## Krycí list ZBV

Název Stavby dle SoD: II/121 Votice, ul. Husova Název stavebního objektu/provozního souboru (SO/PS): K-SO 102 - Silnice II/121 km 59,060 - 59,925	Číslo SO/PS / / pořadí Změny SO/PS:  K-SO 102 / 03	Číslo ZBV:  6
--	---	---------------------

**Název (dílčí) Změny: Zastávka autobusu při odbočce Biotop**

# ZBV 6 - SOUPIS PRACÍ, SO102 Autobusová zastávka BIOTOP

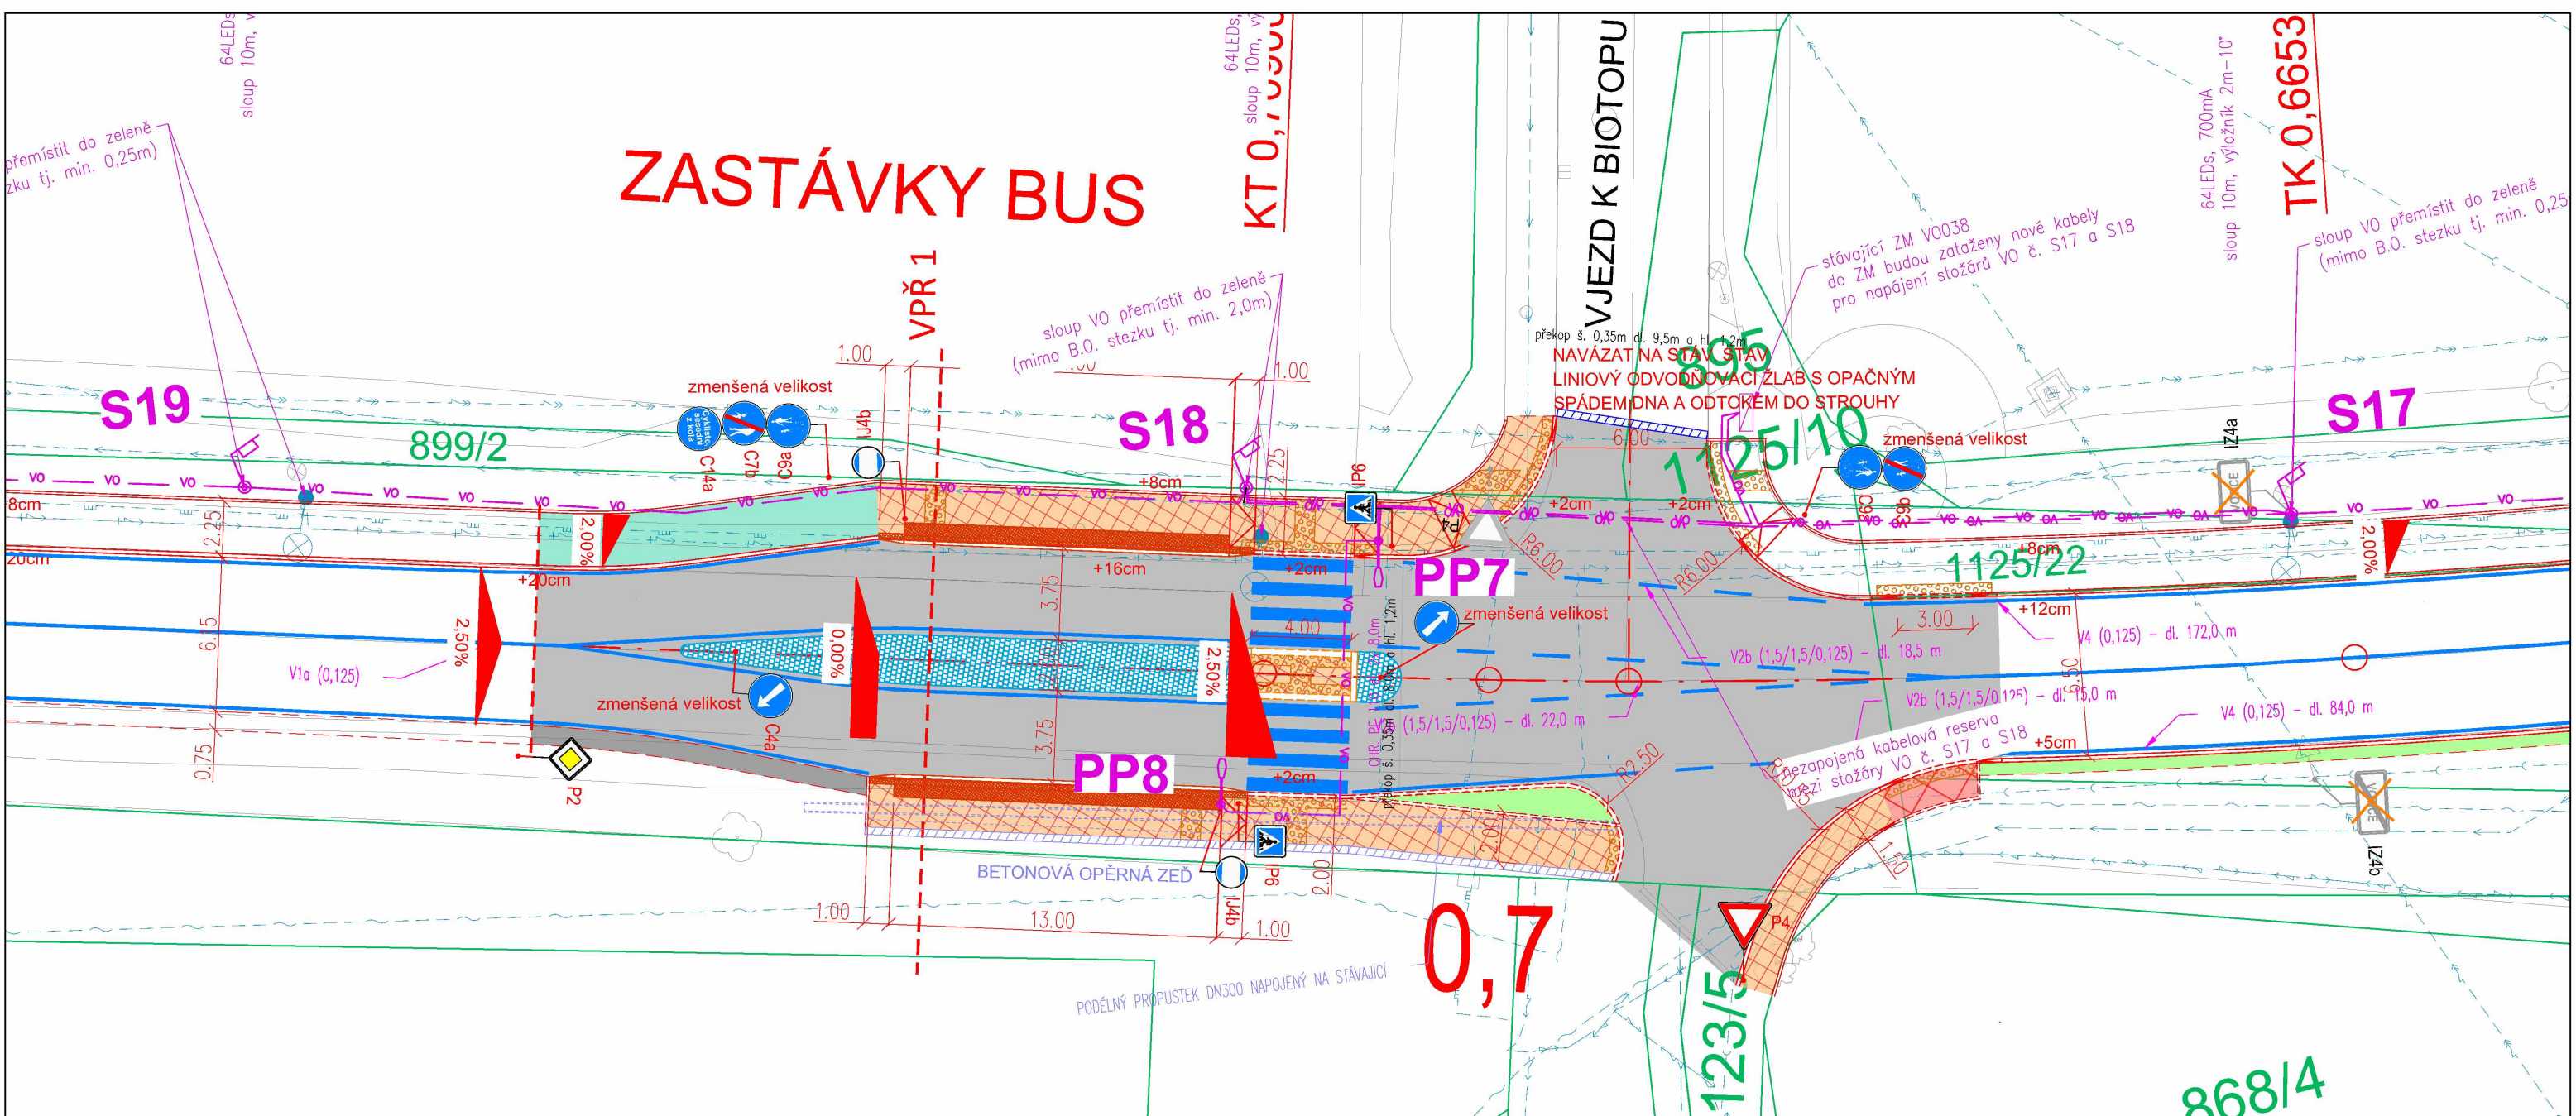
Předmět Změny: Zastávka autobusu při odbočce Biotop

Popis a zdůvodnění Změny: Projektová dokumentace PDPS byla koordinována se záměry „Výstavba chodníků a stezek podél II/121 a III/12148, Votice – Beztahov“ (investor město Votice) a „Výstavba okružní křižovatky na II/121 ve Voticích“ (soukromý investor). Dokumentace záměrů byly vzájemně technicky koordinovány, funkčně propojeny a předpokládala se souběžná realizace tak, aby došlo ke kompletní rekonstrukci II/121 a přidruženého prostoru na příjezdu do Votic od Střelítova. Dle rozhodnutí soukromého investora nebude plánovaná stavba „Výstavba okružní křižovatky na II/121 ve Voticích“ realizována. Při projednávání změny stavby před dokončením DI PČR jako dotčený orgán státní správy z hlediska bezpečnosti a plynulosti dopravy požaduje provedení bezpečnostních opatření na zklidnění dopravy v místě původně projektované okružní křižovatky, která toto zklidnění měla zajistit. Na základě tohoto požadavku bylo nutné záměr doplnit o nová nástupiště u přesunutých zastávek autobusů, zárubní zeď, ostrůvek s přechodem a nasvětlením a upravit trasy chodníků.

- Na základě tohoto požadavku bylo nutné záměr doplnit o nová nástupiště u přesunutých zastávek autobusů, zárubní zeď, ostrůvek s přechodem a nasvětlením a upravit trasy chodníků.

proti stavbě dle předložené projektové dokumentace, v rámci výše uvedené akce. **Autobusové zastávky požadujeme, pro zvýšení bezpečnosti provozu na pozemních komunikacích, umístit na jízdním pruhu s fyzickým oddělením.**
